**INSTITUT BELGE DES SERVICES POSTAUX ET DES  
TELECOMMUNICATIONS**

**PROJET DE DÉCISION DU CONSEIL DE L'IBPT  
DU 21 OCTOBRE 2009  
CONCERNANT  
BROBA ETHERNET**

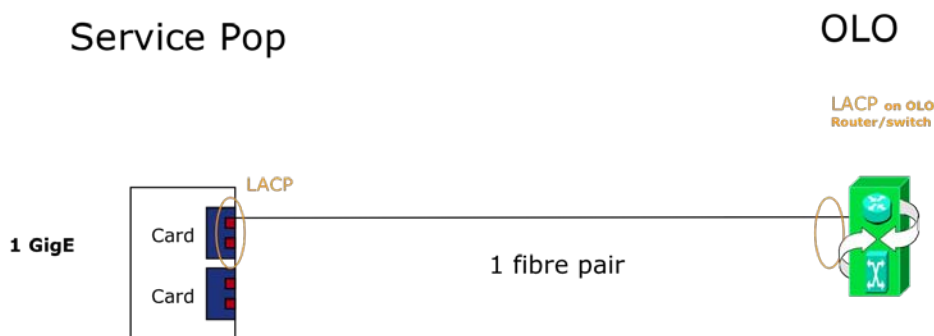
Le FAC demande la possibilité de s'interconnecter uniquement au niveau national.

Le réseau Ethernet est structuré dans un regroupement d'anneaux par zone (5 zones). Chaque anneau (10G) dans la même zone se termine sur 2 nœuds, le service PoP. Cette architecture doit veiller à ce que ces deux nœuds soient le mieux situés afin de collecter le trafic provenant de toute la région. Pour la couverture nationale, les OLO doivent établir une connexion avec un PoP dans chaque zone, ce qui revient à minimum 5 points d'interconnexion.

Dans le réseau BROBA ATM, il fallait encore 7 points d'interconnexion zonale pour obtenir la couverture nationale, donc le nombre d'interconnexions nécessaires a déjà été réduit.

Vu que les OLO étaient déjà présents dans les 7 zones, il existe une possibilité d'interconnexion interzonale via l'offre commerciale de Belgacom et vu que sur 'l'échelle d'investissement', le bitstream occupe une marche supérieure au carrier wholesale (avec uniquement un point d'interconnexion), l'Institut ne voit pas de raison d'adapter la proposition de Belgacom à cet égard.

**Graph 2: design of the OLO Access Line 1GE Belgacom-sited**

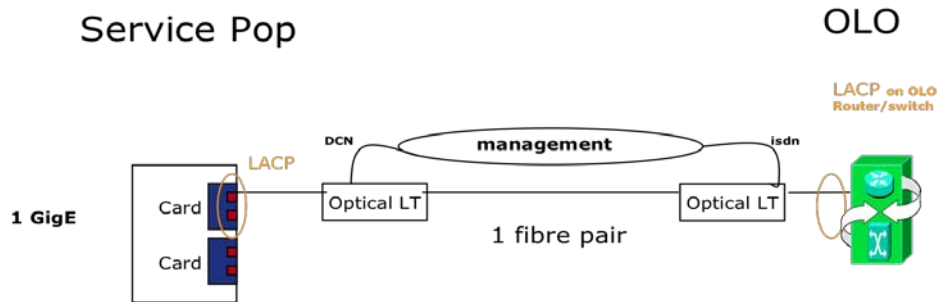
Dans le cas OAL customer sited, l'OLO PoP ne se trouve pas dans le Belgacom POP et les tarifs BROTSOLL seront d'application pour Belgacom sited GigaEthernet:

Dans le cas de OAL Belgacom sited, l'OLO PoP se trouve dans un espace de colocalisation de Belgacom POP et BGC propose un prix de location pour le câblage interne :

Il est demandé au secteur s'il a des remarques à formuler concernant cette tarification.
